Communauté de Communes Adour Madiran
Val d'Adour Environnement
SPANC du Val d'Adour

CONTROLE DE FONCTIONNEMENT

RAPPORT DE VISITE SUR LE SYSTEME D'ASSAINISSEMENT NON COLLECTIF COMMUNE DE TARASTEIX

N° dossier : 1329 Nom de l'utilisateur : LAFUISAT Prénom : Jean Francois Adresse de l'immeuble : 133 135 CH DARRIBES Commune : TARASTEIX Section et n° parcelle(s) : A 0309 Date de réalisation de l'assainissement : 1993	Propriétaire de l'immeuble : Nom du propriétaire : LAFUISAT Prénom : Jean François Adresse : 133 135 CH DARRIBES 65320 TARASTEIX
-----------------------------------------------------------------------------------------------------------------------------------------------------------------------------------------------------------------------------------------------------------------------------------------------	---------------------------------------------------------------------------------------------------------------------------------------------------------------------------------

Plan et localisation de l'installation (Ech.:1/290):

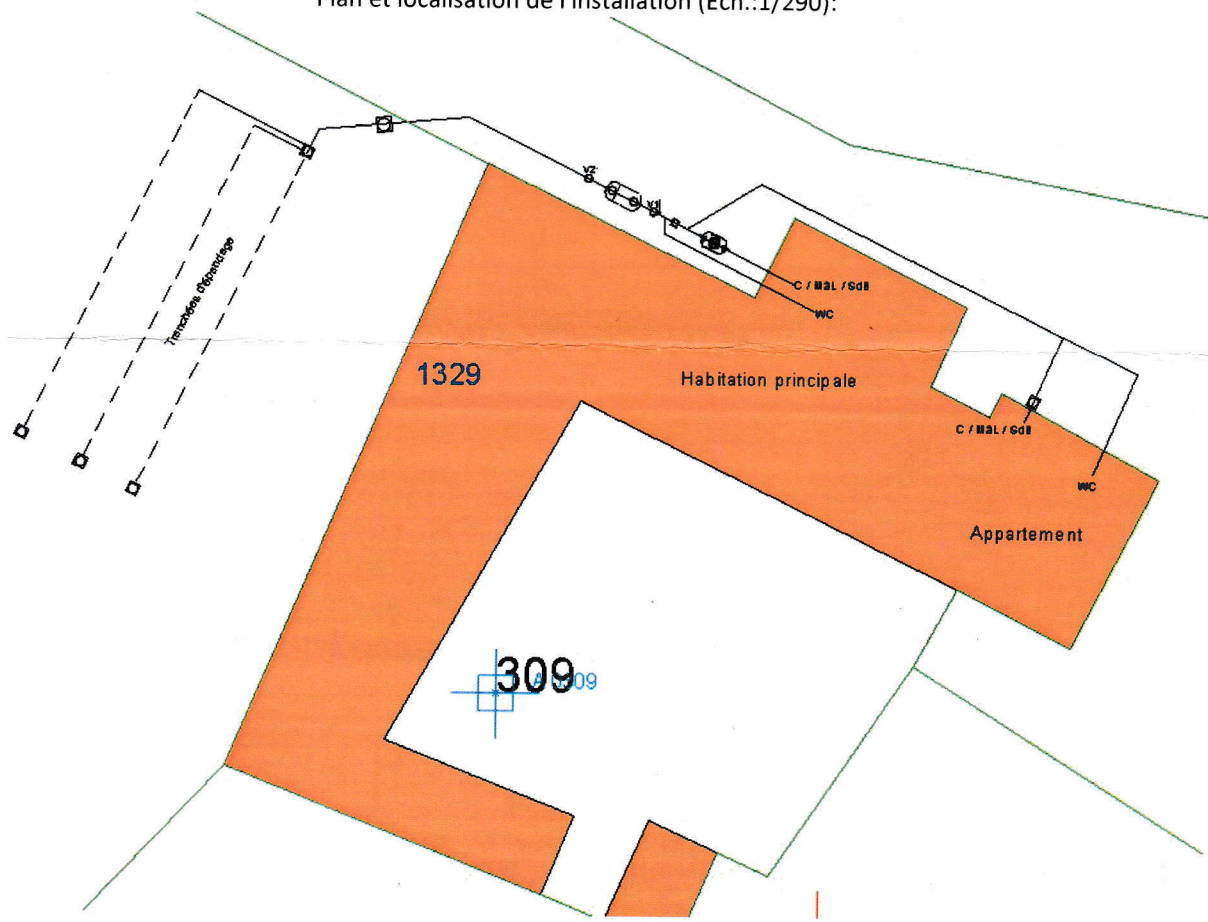
L'installation d'assainissement non-collectif a été entretenue, nettoyée et fonctionne convenablement.
